**Avis de la Mission régionale d'autorité environnementale
de la région Nouvelle-Aquitaine
sur le projet de parc éolien du Moulin à vent
sur les communes de Villefavard et de Dompierre-Les-Eglises (87)**

n°MRAe 2019APNA18

dossier P-2018-7493

Plan de localisation et plan de masse du projet

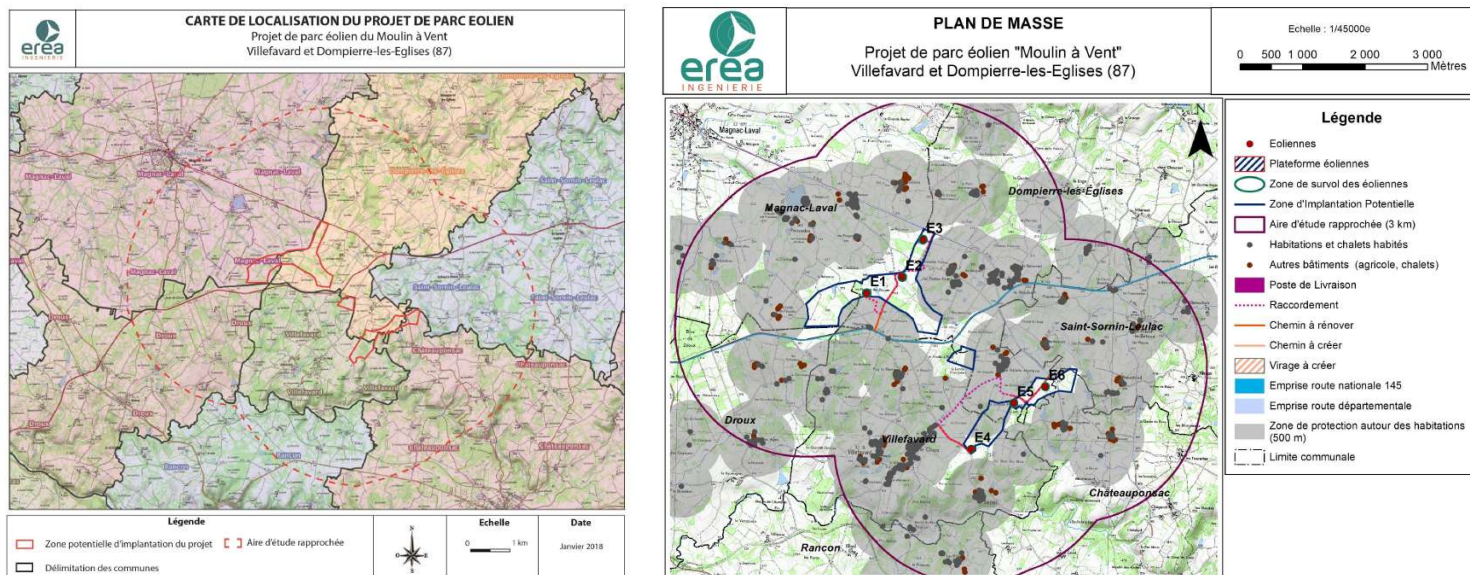
La MRAe souligne l'intérêt des compléments apportés. Toutefois, eu égard aux sensibilités identifiées pour les chiroptères et l'avifaune, il aurait été apprécié que le plan de bridage et son paramétrage puissent tenir compte des recommandations émises dans le précédent avis (élargissement du plan de bridage à l'ensemble des éoliennes et élargissement des paramétrages de bridage⁴).
